**Avis délibéré de l’Autorité environnementale
sur l’aménagement de l’échangeur
RN24/RN166 de Saint-Antoine à Ploërmel
(56)**

n°Ae : 2022-39

Avis délibéré n° 2022-39 adopté lors de la séance du 21 juillet 2022

Figure 4 : Plan général des aménagements (Source : dossier).

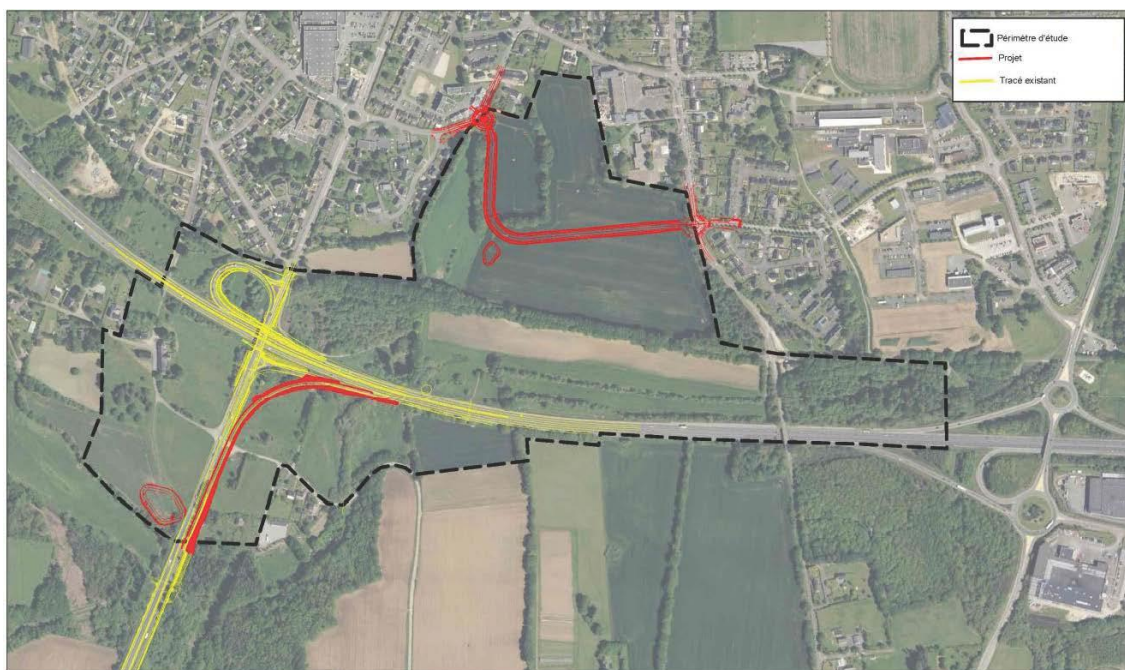
L'emplacement des aires de chantiers n'est pas précisé dans le dossier⁴.

Figure 7 : Trafic routier moyen journalier en 2019 (Source : dossier).

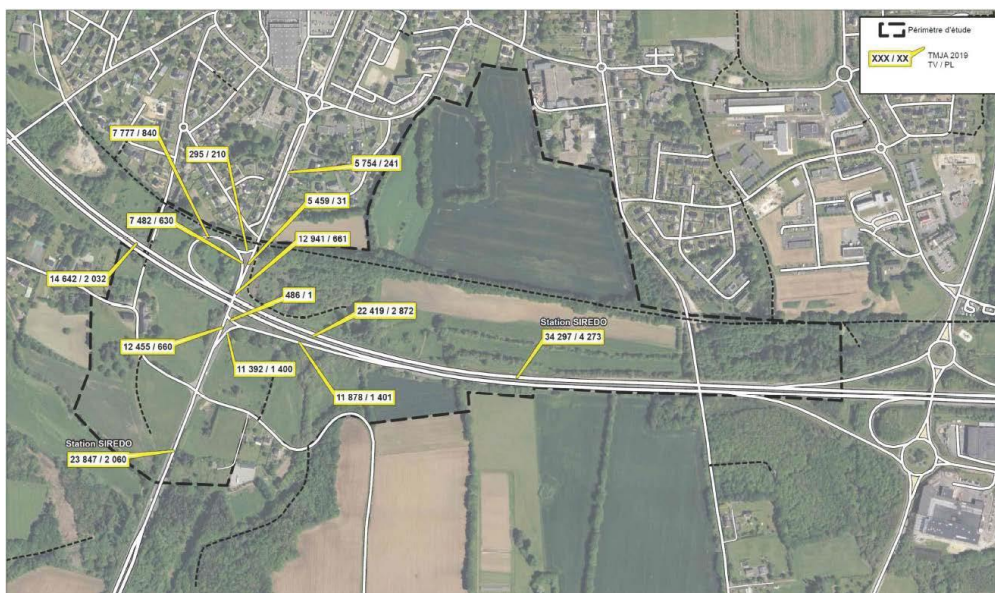
Compte tenu de l'importance des trafics et de ses caractéristiques géométriques, l'échangeur de Saint-Antoine présente des phénomènes de saturation, avec des remontées de file sur la RN24 avant la bretelle d'accès à la RN166 qui ont été signalées au rapporteur mais ne sont pas documentées dans le dossier alors qu'elles sont l'une des justifications du projet. Les données de l'accidentalité sont fournies pour la période du 1^{er} janvier 2015 au 31 janvier 2016 : 26 accidents se sont produits²⁰, essentiellement au niveau des bretelles de sortie et d'entrée sur la RN 166 et du tourne-à-gauche. Pour la bonne information du public, ces données pourraient être fournies pour une période plus longue.

L'Ae recommande de mieux documenter les difficultés de trafic constatées au droit de l'échangeur de Saint-Antoine ainsi que les données d'accidentalité.

Ces données de trafic ne concernent que les principaux axes et ne s'intéressent par au réseau local pourtant concerné par le projet, et en particulier à celui situé entre le bourg de Ploërmel et les voies desservant l'échangeur de Ronsouze. Elles ne donnent aucune indication sur l'origine et la destination des véhicules.

Figure 8 : Trafic routier moyen journalier en 2044 avec les aménagements (Source : dossier)

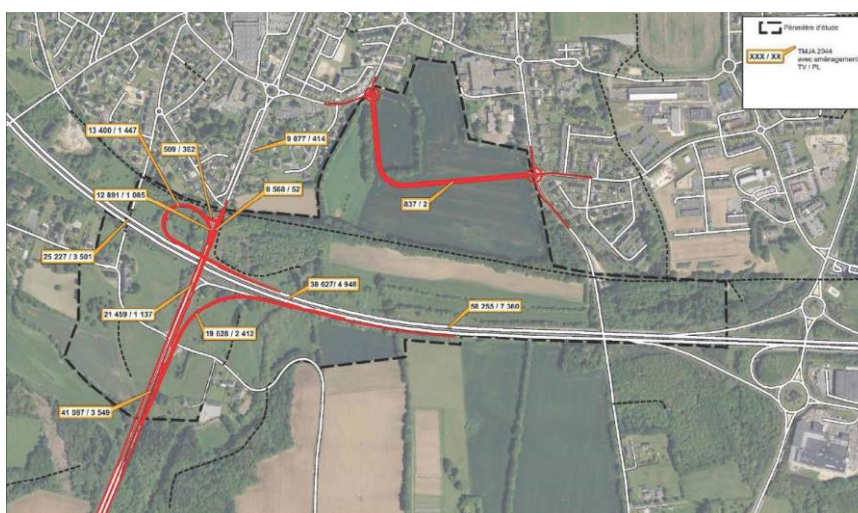
L'évaluation des trafics à l'horizon 2044 (figure 8) a été réalisée sans que les hypothèses sur lesquelles est fondée cette évaluation ne soient fournies, sauf pour le barreau nord. Le dossier affirme que « *les augmentations prévisibles de la circulation sur les RN24 et 166 sont indépendantes du projet* » sans le démontrer, ce qui supposerait d'avoir une évaluation plus précise et à une échelle plus large des trafics. En outre, aucune prévision de trafic n'est donnée pour les voies adjacentes susceptibles d'être affectées par le projet. Par conséquent, l'affirmation selon laquelle le trafic nouveau du barreau nord ne perturbera pas les conditions de circulation des voies adjacentes n'est pas étayée.

Partant du trafic journalier moyen tous véhicules de 693 véh/j pour le tourne-à-gauche supprimé, avec une prévision d'accroissement annuel du trafic « *maximaliste* » de 2,2 %, le dossier en déduit que le trafic attendu sur le nouveau barreau serait de 837 véh/j en 2044.

L'Ae recommande de compléter l'analyse du trafic (actuel et futur) en y intégrant le réseau secondaire et urbain susceptible d'être affecté par le projet et par une enquête sur l'origine et la destination des véhicules.
